Przedsiębiorstwo Gospodarki Odpadami Sp. z o.o. w Promniku

numer referencyjny: PGO/01/04/2022

INFORMACJA dla Wykonawców nr 2

„Remont agregatów”

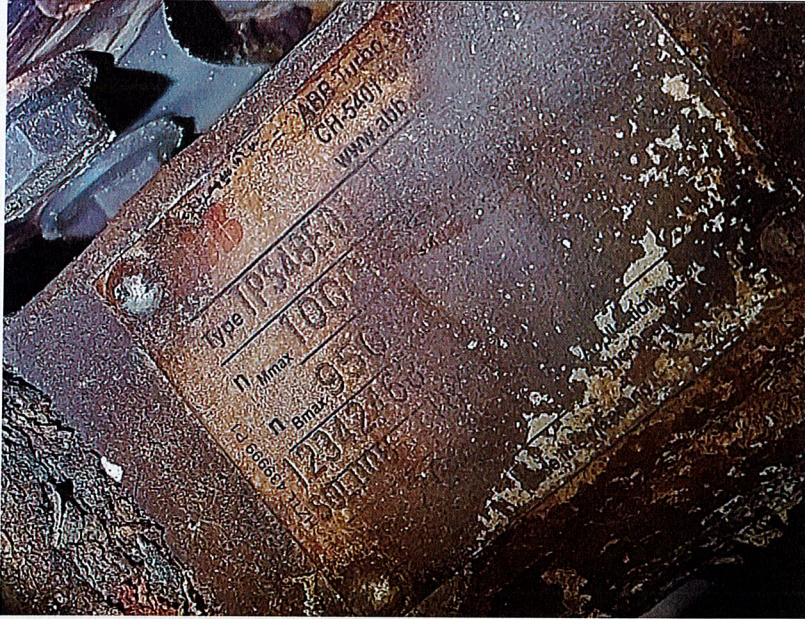
Prosimy o przesłanie typów i numerów HT turbosprężarek (opcjonalnie przesłanie tabliczek znamionowych turbin)

Zamawiający poniżej załącza zdjęcia z oznaczeniami turbosprężarek.
